发件人 浙江正泰电器股份有限公司市场部

关于 NXJ 电磁继电器产品改进的通知

附件：产品更改前后对比示例图

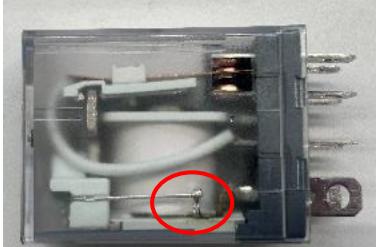
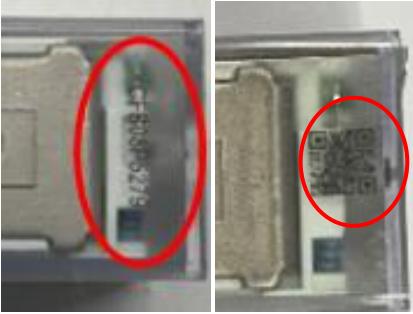
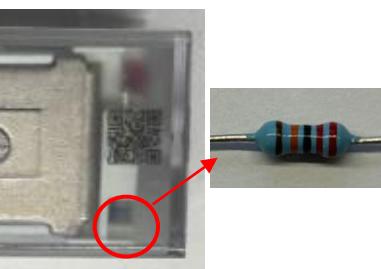
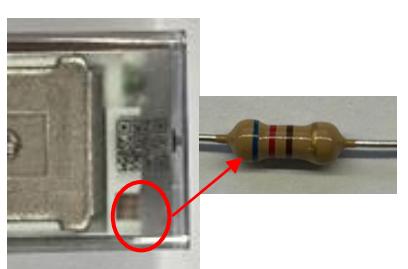
序号	更改说明	外观	
		更改前	更改后
1	触点材质： 触点升级，提升触点抗冲击电流能力。		
2	产品工艺： 线圈连接片处增加电阻焊工艺、照明附件处增加激光焊接工艺，提升产品一致性。		
3	追溯码： 产品追溯码由二维码+数字码方式统一为二维码。		
4	电阻颜色： 电阻颜色由浅蓝色变更为土黄色。		
5	认证标识： 标牌 CQC、CE 认证标识采用印刷工艺。
